## Kommentierung des 1. Entwurfs des NEP Strom 2030, Version 2019

Freiburg, 04.03.2019

Abbildung 4-1: Prozessphasen des Netzentwicklungsplans

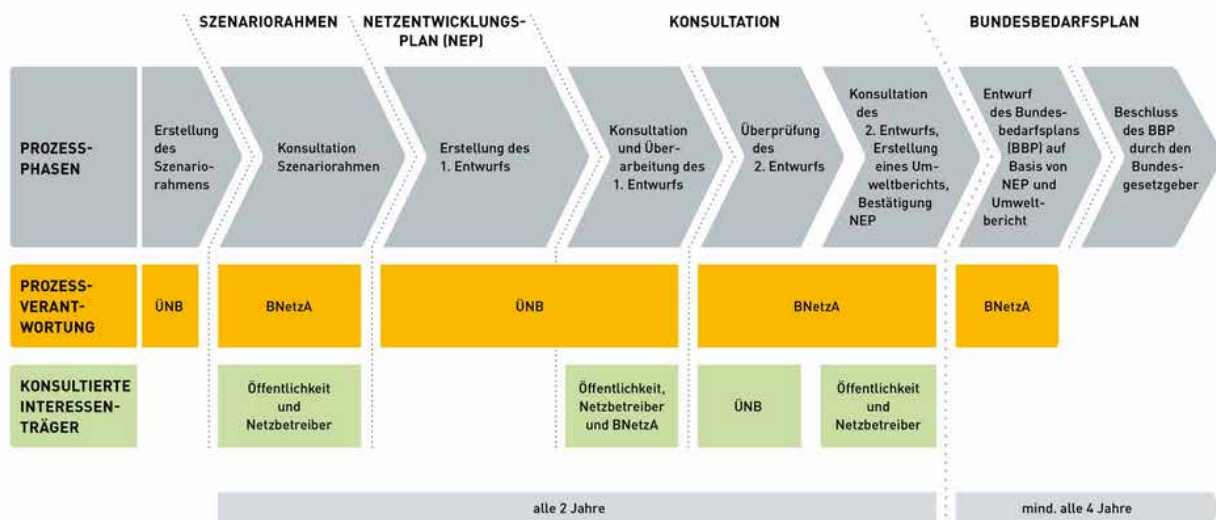
Der 1. Entwurf des NEP 2030, Version 2019 wurde am 04.02.2019 veröffentlicht, die Kommentierungsfrist für die Öffentlichkeit endet am 04.03.2019 und die Frist für die Einreichung des 2. Entwurfs, in den die Hinweise aus der Kommentierung eingearbeitet sein sollen, ist das Frühjahr 2019. Der 2. Entwurf wird von der BNetzA geprüft und ggf. mit Modifikationen bestätigt und mündet direkt in dem Umweltbericht und dem Bundesbedarfsplan, vgl. Abbildung 4-1.

Aus eigener Modellierungserfahrung heraus ist anzuzweifeln, dass die Übertragungsnetzbetreiber eine Chance haben, ihr Strommarktmodell aufgrund von Hinweisen aus der Konsultation des 1. Entwurfs anzupassen oder einen Inputdatensatz zu modifizieren, wenn anschließend für alle Szenarien eine Netzausbauplanung vorgenommen werden soll. Hierzu ist der Zeitraum zwischen Kommentierungsende und Abgabe des 2. Entwurfs einfach zu kurz angesetzt.

Es ist aus unserer Perspektive ebenso nicht möglich, eine eigene Modellierung durchzuführen, um die von den ÜNB ermittelten Ergebnisse nachzuprüfen, wenn wesentliche Teile der Eingangsdaten erst mit Abgabe des 1. Entwurfs des NEP vorliegen.

Insofern sollte darüber nachgedacht werden, ob der Prozess der Öffentlichkeitskonsultation an dieser Stelle noch einmal angepasst werden sollte, z.B. durch eine zeitliche Streckung der einzelnen Prozessphasen oder durch eine Reduktion des Prozesses auf die Erstellung von nur einem Entwurf, der dann aber umfangreicher kommentiert, modifiziert und bestätigt wird.
